## 工程變更通知

通知方：台基防雷科技股份有限公司

變更主題：MFVA20MxxxK, NFV20DxxxK 之引腳 3.5mm / 4.0mm 泡殼包裝方式與數量變更

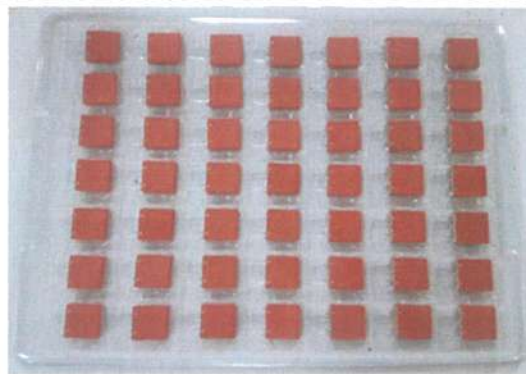
變更內容：泡殼擺放方式變更，每盤、每箱產品數量變更。

項目：MFVA20MxxxK, NFV20DxxxK 之引腳 3.5mm / 4.0mm 的產品於泡殼中為平躺方式擺放

MFVA20MxxxK, NFV20DxxxK :  
49pcs/盤, 735pcs/箱

變更專案：MFVA20MxxxK, NFV20DxxxK 之引腳 3.5mm / 4.0mm 的產品於泡殼中改為側立方式且並排緊靠擺放

MFVA20M470K~221K :  
232pcs/盤, 1392pcs/箱

MFVA20M241K~511K :  
200pcs/盤, 1200pcs/箱

NFV20DxxxK :  
208pcs/盤, 1248pcs/箱
